에스디엔(주) (SDN Company Ltd.)

수신 :SDN파트너사	발신 : 엔진조선사업부(서비스)
참조 :각파트너사 대표 및 서비스 담당자	내용 : 115~150마력 써머스텟 스페이서 부식
일자 : 2016년 8월 26일	쪽수 : 3쪽

목적: BF115~150HP 써머스텟 스페이서 개선품 적용

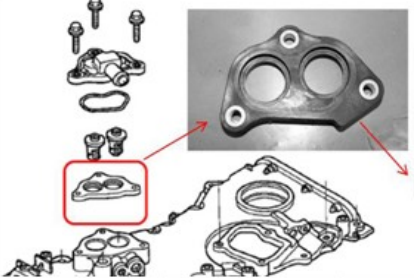
원인: 스페이서의 전기 부식 인한 커버 및 스페이서의 염분축적

개선사항: 부식방지를 위해서 스페이서 재질변경(알루미늄->플라스틱)

- 개선 스페이서에는 O-ring 없으며, 가스켓 본드를 도포해주십시오.
- 교체 부품은 엔진 정보와 함께 반품

1. 개선 스페이서(**06191-ZY6-000**)
2. 써머스텟 커버(**19315-ZY6-010**)
3. 커버 팩킹(**19318-ZY6-010**)
